# ルネサス 技術情報

| 製品分類 | MPU&MCU                                   | 発行番号   | TN-H8*-260A | Rev.   | 第1版  |
| 題名   | H8S/2628 SSUにて、SSU割り込みによってDTCを起動する動作の制限事項 |        | 情報分類        | 1. 仕様変更<br>2. ドキュメント訂正追加等<br>③. 使用上の注意事項<br>4. マスク変更<br>5. ライン変更 |      |

図1 制限動作

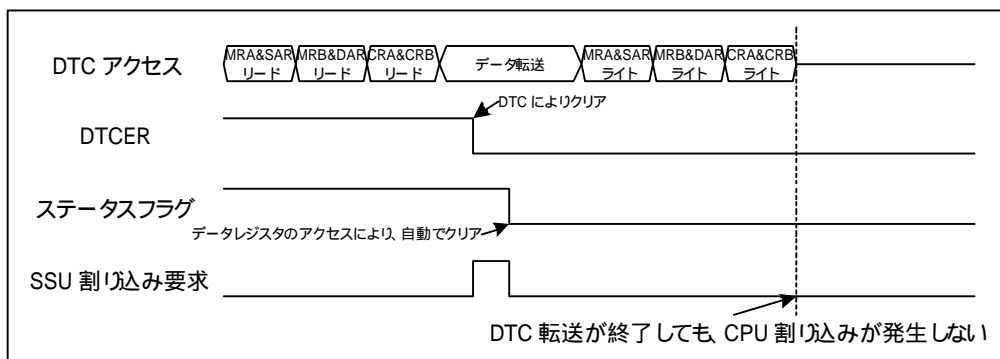
DTCによるデータ転送終了時に、転送カウンタが0又はDISELビットが1設定の場合、DTCERがクリアされ、割り込み要求信号がCPUに渡されるようになります。しかし、この時のデータ転送でSSUのデータレジスタにアクセスしますと、該当するステータスフラグが自動でクリアされます。従って、割り込み要求信号が割り込み発生前にクリアされてしまい、CPU割り込みが発生いたしません。(図1参照)

図 2 条件 3 動作

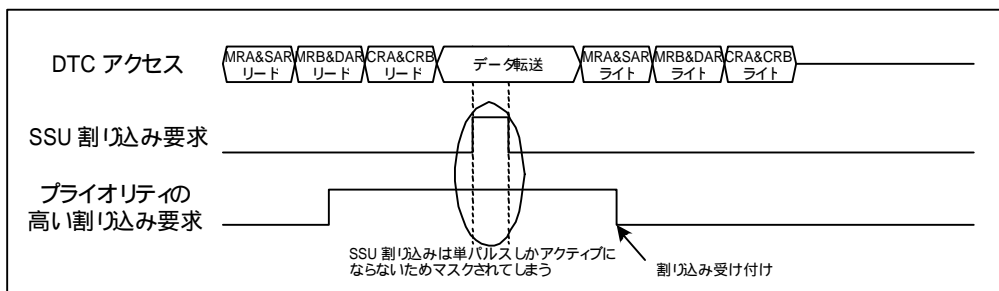
条件 3 DTC が DTCER をクリアした時に、DTC 起動要因となった SSU 割り込みのプライオリティと同等、もしくはそれ以上のプライオリティを持つ割り込みが発生していた場合

SSU からの割り込み要求を受け付けられる前に、ステータスフラグがクリアされるため、単パルスでしか割り込み要求はアクティブになりません。

この単パルスが、DTC 起動要因となった SSU 割り込みのプライオリティ以上の割り込み要求にマスクされ、SSU 割り込みは受け付けられません。(図 2 参照)

図 3 条件 4 動作

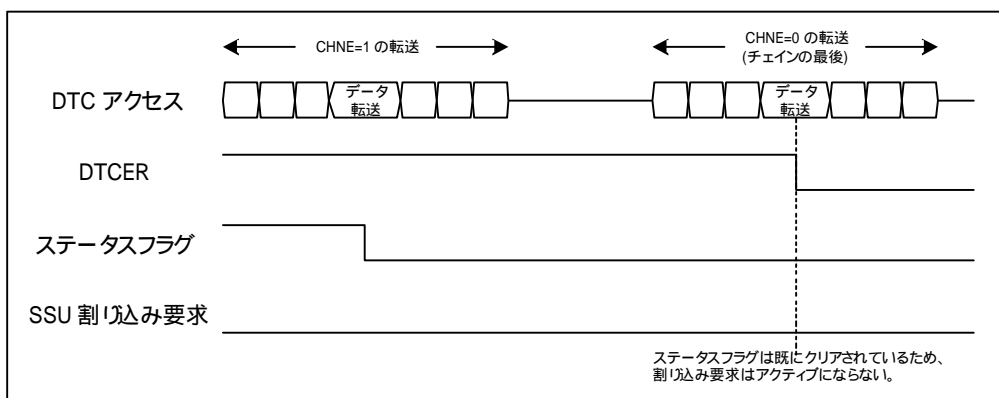
条件 4 CHNE=1 設定にして SSU データレジスタにアクセスした場合

チェーン転送時(CHNE=1)の場合は、DTCER がクリアされませんが、SSU ステータスフラグはクリアされません。従って、DTCER がクリアされても割り込み要求がアクティブになりません。(図 3 参照)
